MEMO

Van : [REDACTED]
Aan : Gemeente Noardeast-Fryslân t.a.v. [REDACTED]
Datum : 3 februari 2025
Betreft : Planlocatie Dyksterwei 2 te Ljussens
Kenmerk : PN\2025-FUMO-009766\0111

Akoestisch onderzoek wegverkeer (rapport 22410344.RO1)

Afbeelding 2: 3D-overzicht rekenmodel wegverkeerlawaaï (vanuit zuidelijke richting)

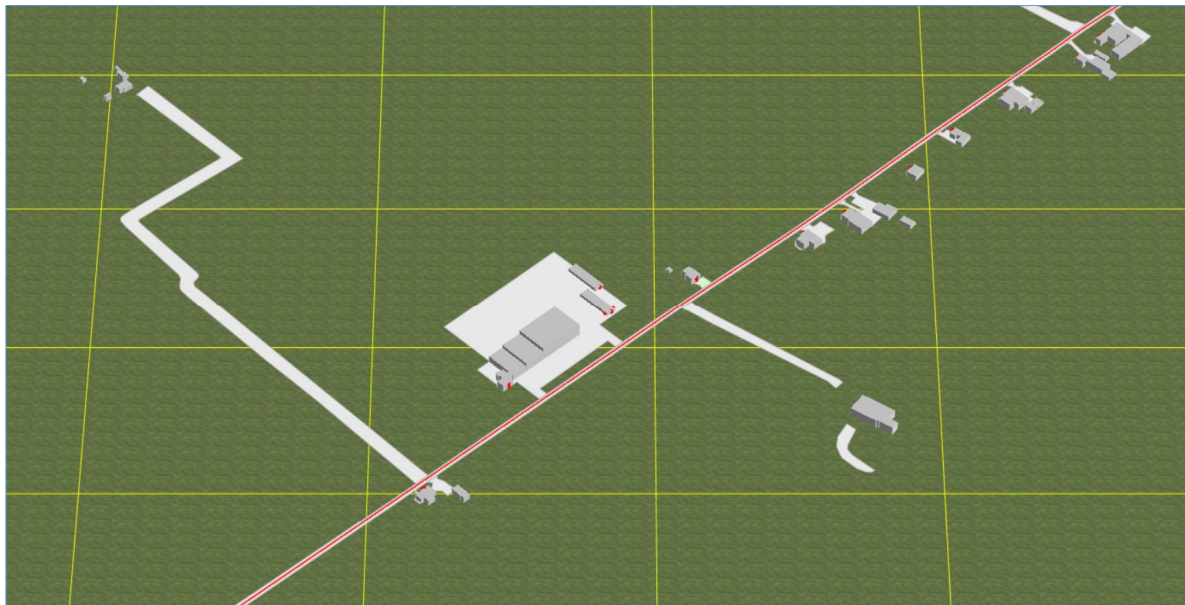
Op figuur 2 zijn de items “wegen” voor zowel de totale Dyksterwei als voor het gedeelte van de Dyksterwei vanaf de planlocatie tot aan de Boltawei (over elkaar) geprojecteerd. Daardoor valt niet na te gaan welke wegvak (lees: weglengte) relevant is voor de verschillende berekeningen van de effecten van wegverkeer (regulier, bedrijfsverkeer, arbeidsmigranten en/of indirecte hinder).
